RÉVISION GÉNÉRALE DU PLAN LOCAL D'URBANISME D'ORNON

Mémoire en réponse au PV de synthèse du
commissaire enquêteur

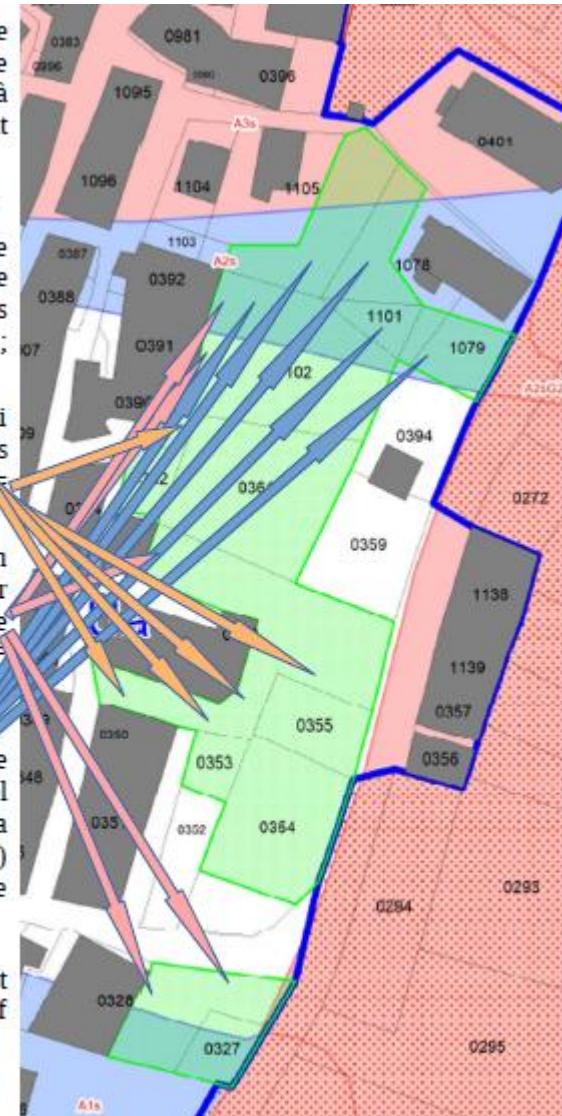
Les motifs prévus dans le L151-19 du CU pour justifier un tel classement, à savoir « culturel, historique ou architectural » ne sont jamais évoqués ni dans le rapport de présentation ni dans le règlement (écrit ou graphique). L'intérêt paysager étant lui évoqué, seul, ressort duquel de ces 3

motifs possibles ? Sur ma demande de précisions argumentées, la réponse prétendant que ce classement relève (conjointement) des 3 motifs me paraît signifier une tentative un peu éperdue de respecter cette motivation légale. De véritables arguments me paraissent donc encore manquer. S'ils sont trouvables, il faut les faire vraiment ressortir.

Quant au respect de l'action du PADD (p7) « Protéger de l'urbanisation les jardins à forte valeur paysagère ou botanique » il faudrait (dé)montrer cette forte valeur. Ils sont certes cités dans l'analyse paysagère du rapport de présentation, §6.3 Espaces de respiration et silhouettes villageoises (p237 à 239) et dans l'évaluation environnementale (Enjeux paysage p515), mais pas en valeur botanique (ex : RAS en p492). Le respect de cette action du PADD autoriserait-elle, si elle est seule, la forte contrainte d'inconstructibilité prévue pour ces jardins dans le règlement du PLU ?

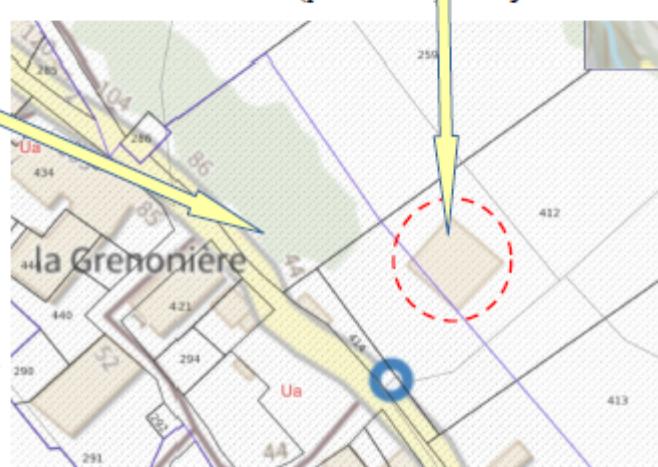
Je rappelle que l'avis de la CCO sur la révision du PLU demandait explicitement « une parfaite information et une bonne complétude du dossier » sur cette « *parcelle A412 sur le hameau de la Grenonière* ». La réponse de la commune est : « *Le rapport de présentation sera complété pour intégrer la présentation de la parcelle A412.* » Or on ne trouve pas les informations attendues dans le rapport de présentation - « Justifications des choix retenus » : ni dans le chapitre 3 « Consommation d'espaces naturels, agricoles et forestiers » (p247 à 258) ni dans le chapitre 4 « Demande de dérogation à la règle de constructibilité limitée » (p370 à 380). Ces justifications sont toujours attendues.

D'autant plus qu'une partie de parcelle mitoyenne au nord-ouest (A259), non bâtie, se retrouve déclassée de zone Ua du PLU 2017 en vigueur vers la zone A (en révision du PLU), sous la seule indication « Dent creuse » (carte p256 + carte p413). Ceci pouvant apparaître comme une translation de zone Ua.

Ainsi les interrogations déclarées, les demandes de justifications paraissent bien fondées.
